Požadavek zhotovitele na změnu č.38 b) přípočet

Projekt: „Karlovy Vary – Hala pro míčové sporty“

F1.001.10 Architektonicko-stavební řešení**Popis změny, technického řešení:****Původní řešení dle smluvní (tendrové) dokumentace:**

Strana 1/2 - úprava recepcce č. 2.22:

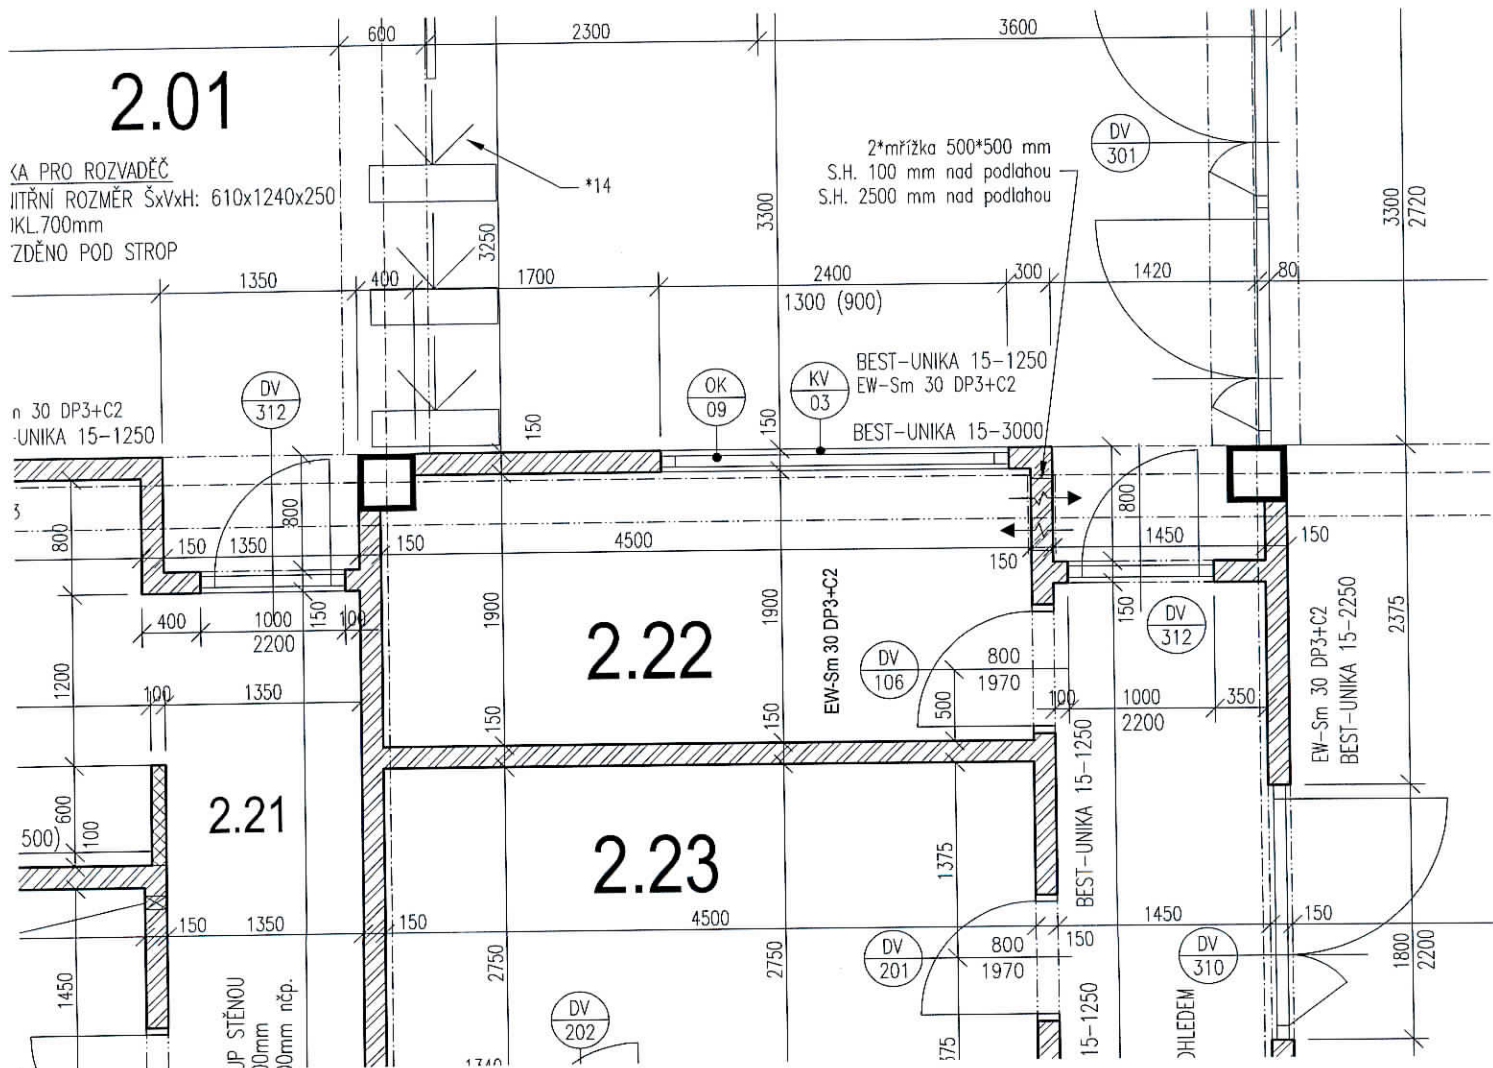
- Zrušení požární rolety (výrobek V.5) - nerealizuje se.
- Zrušení stávajících dveří DV/201 do místnosti č. 2.22, včetně ocelové zárubně.
- Přičlenění místnosti č. 2.22 k požárnímu úseku haly N1N3.1/3 - I SPB. Dveře do místnosti č. 2.22 s požární odolností EW-Sm 30 DP3+C2 (viz. DV/106 - nová položka).
- Mřížka u podlahy a pod stropem rozměru 500*500 mm (průtočná plocha min. 0,17 m²), materiál hliník - ks 2.

DET. 2.3
OSA H
1:20

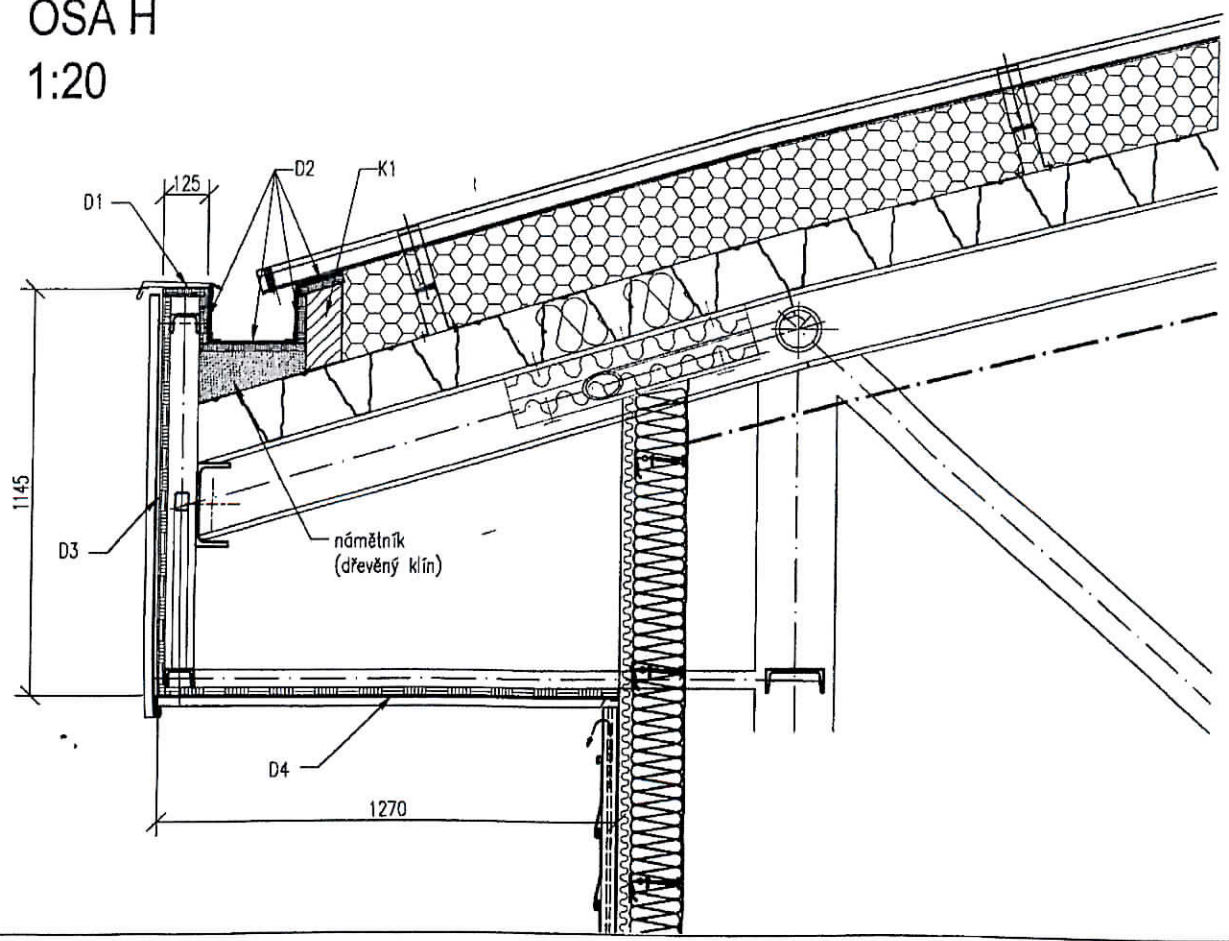
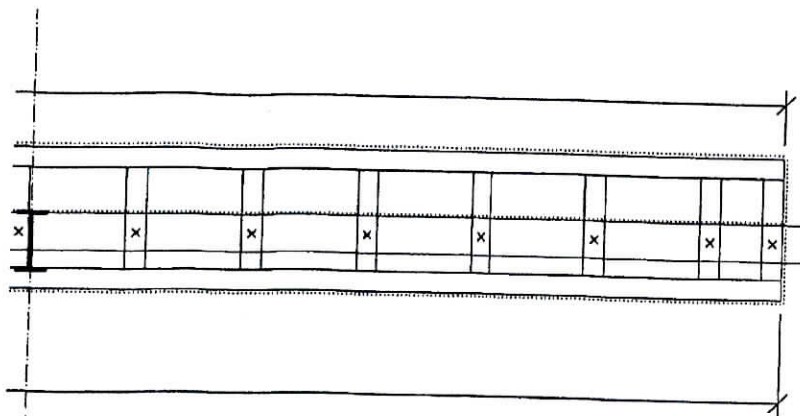
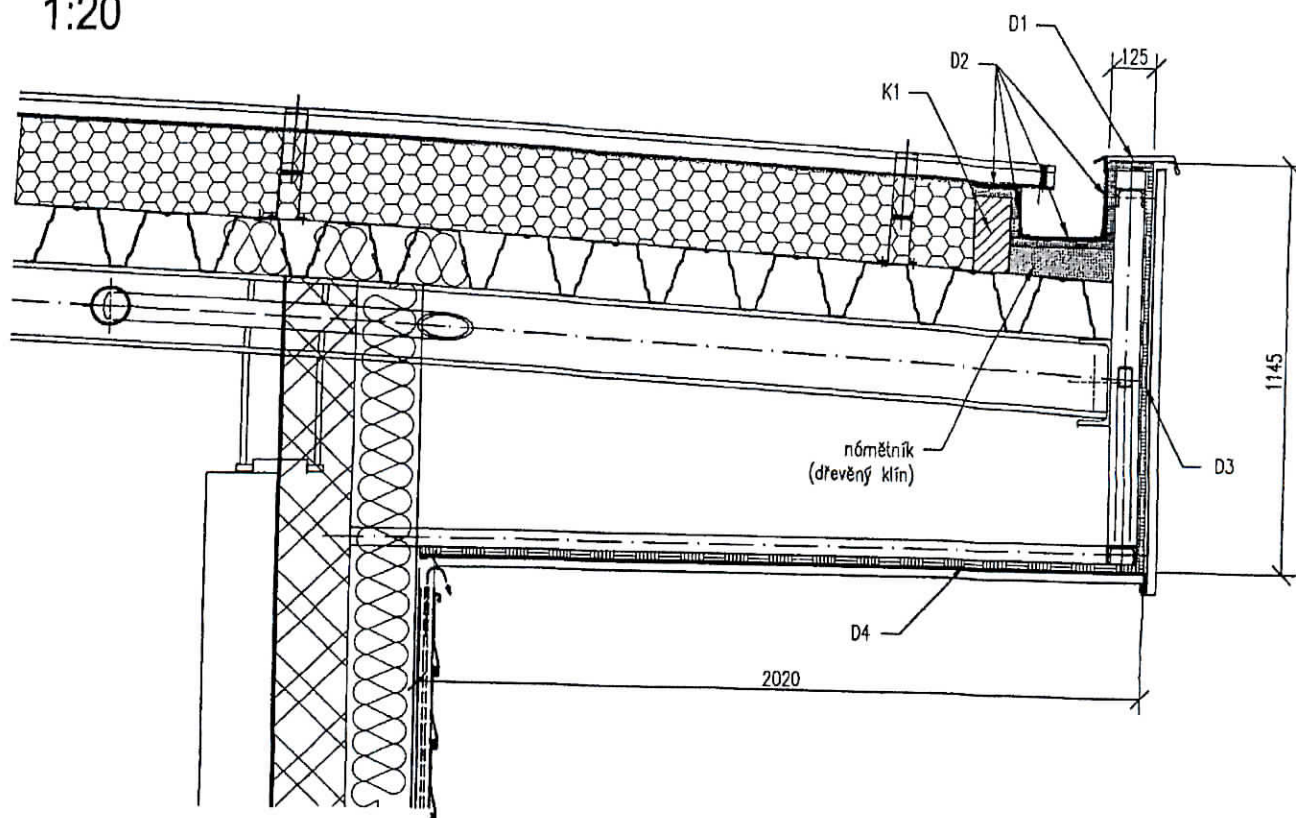
Výkaz výměr neobsahuje oplechování atiky u zaatikového žlabu u střešní krytiny ST 2 a ST 3.

Dopočet oplechování atiky u zaatikového žlabu u střešní krytiny ST 2 a ST 3.

Tato změna řeší rozdíl mezi výkazem výměr a projektovou dokumentací. Dle projektové dokumentace DET. 2.3. bude u zaatikového žlabu KV 11 provedeno oplechování atiky, které není součástí výkazu výměr. Tento změnový list řeší dopočet oplechování atiky u zaatikového žlabu KV 11.

Zvětšený výřez projektové dokumentace.

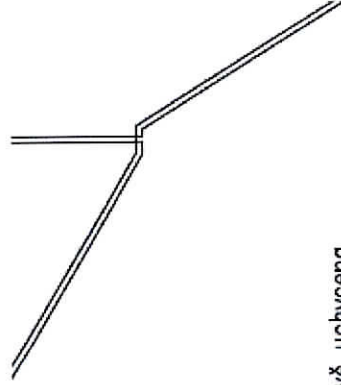
Výřez výkresu střechy . Projektová dokumentace neřeší nosnou konstrukci pro VZT. Tato konstrukce součástí změnového listu č. 48 – nosná konstrukce pro vzduchotechniku.

Část výřezu výkresu střecha, s označením místa řezu B-B

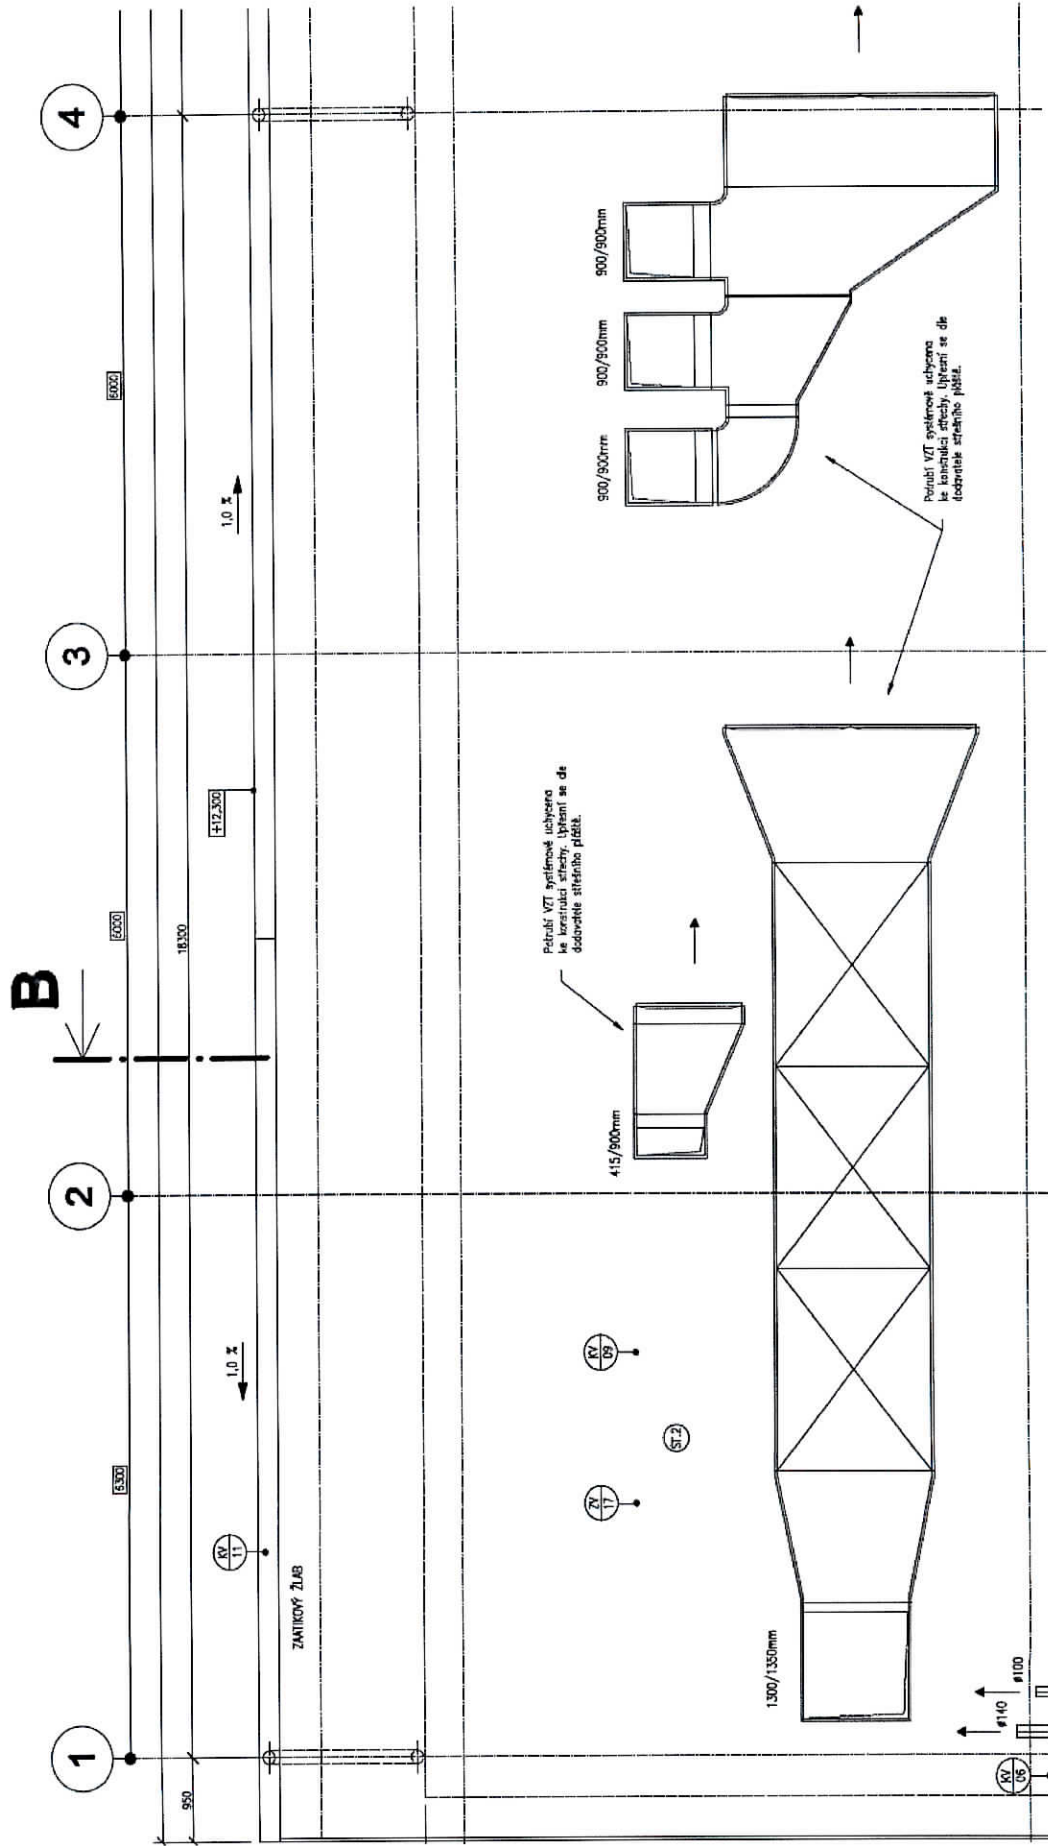
Potrubí VZT systémově uchycena ke konstrukci střechy. Upřesní se dle dodavatele střešního pláště.
